重庆市住房和城乡建设技术发展中心文件

重建技中心〔2024〕37号

重庆市住房和城乡建设技术发展中心 关于发布重庆市建设工程消防设计个性问题 答复（2024年第一期）的通知

重庆市建设工程消防设计个性问题答复 (2024 年第一期)

编号：20240506-建筑-0001A

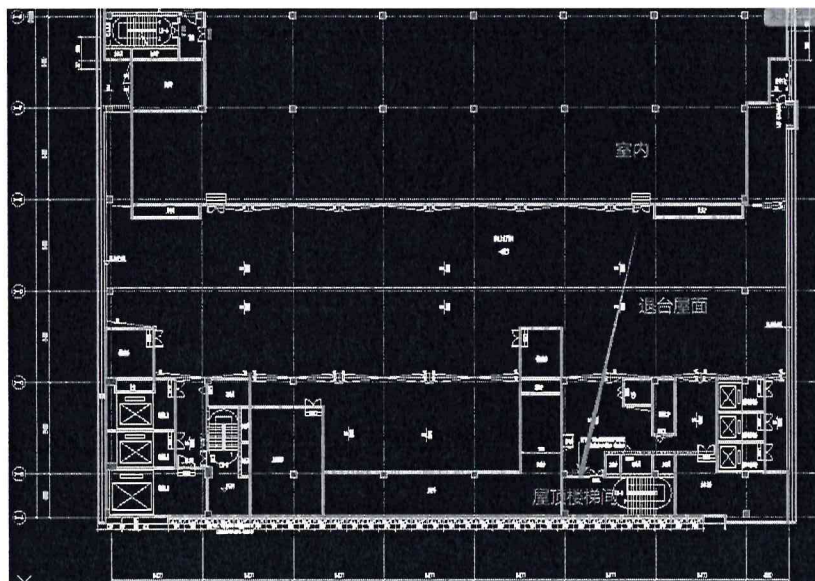
平面有退台屋面的楼层，通过屋面进入屋顶楼梯间的出口可否认定为该防火分区的安全出口？

根据图中所示情况，该通过屋面进入屋顶楼梯间的出口可认

定为该防火分区的安全出口。

建筑退台屋面或露台应根据《建筑设计防火规范》GB50016-2014（2018年版）第2.1.14条及条文说明或参照重庆市《建设工程消防设计审查技术疑难问答》第1.0.14条规定来确定是否为安全区或作为安全出口。

编号：20240506-建筑-0002A

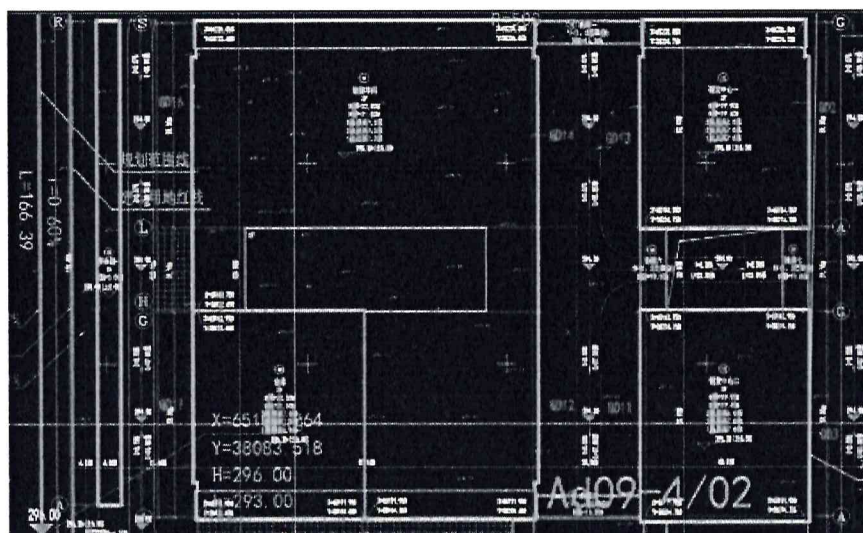
联合厂房设计中，多层丙类仓库与多层丙类厂房贴临时，如何考虑消防车道设置？

联合厂房设计中多层丙类仓库与多层丙类厂房贴临时，消防

车道的设置,应满足《建筑防火通用规范》GB55037-2022 第 3.4.1 条、第 3.4.2 条和《建筑设计防火规范》GB50016-2014 (2018 年版) 第 7.1.3 条的规定。

有特殊情况可按《建筑防火通用规范》GB55037-2022-1.0.8 条执行。

编号：20240508-给排水-0004A

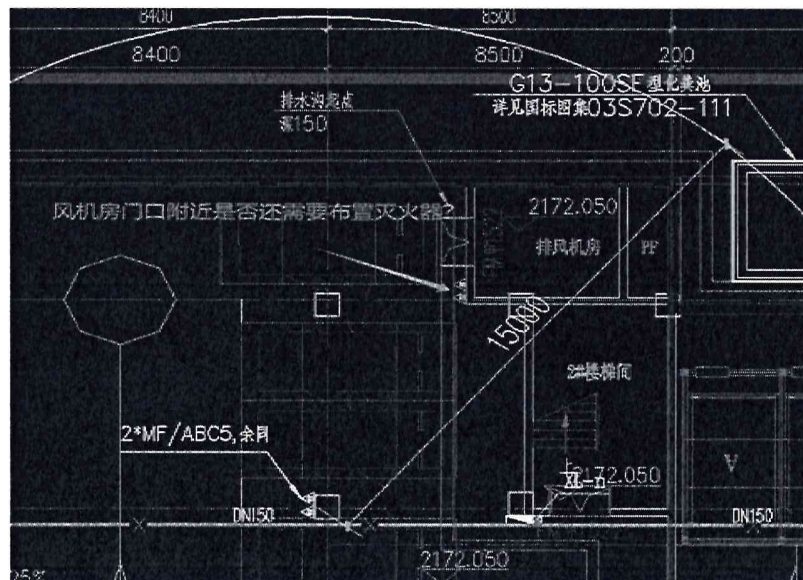
地下车库或公共建筑内的设备房、配电间作为一个独立的计算单元，在灭火器配置基准、数量、保护距离等条件都满足要求的情况下，是否可以借用大区域的灭火器进行保护。

根据渝公消发〔2000〕194 号文及重庆市相关编制技术规定，建筑灭火器不在给排水专业设计范围内。（另：根据《消防设施通用规范》GB55036-2022 第 10.0.3 条灭火器配置场所应按计算单元计算与配置灭火器）。
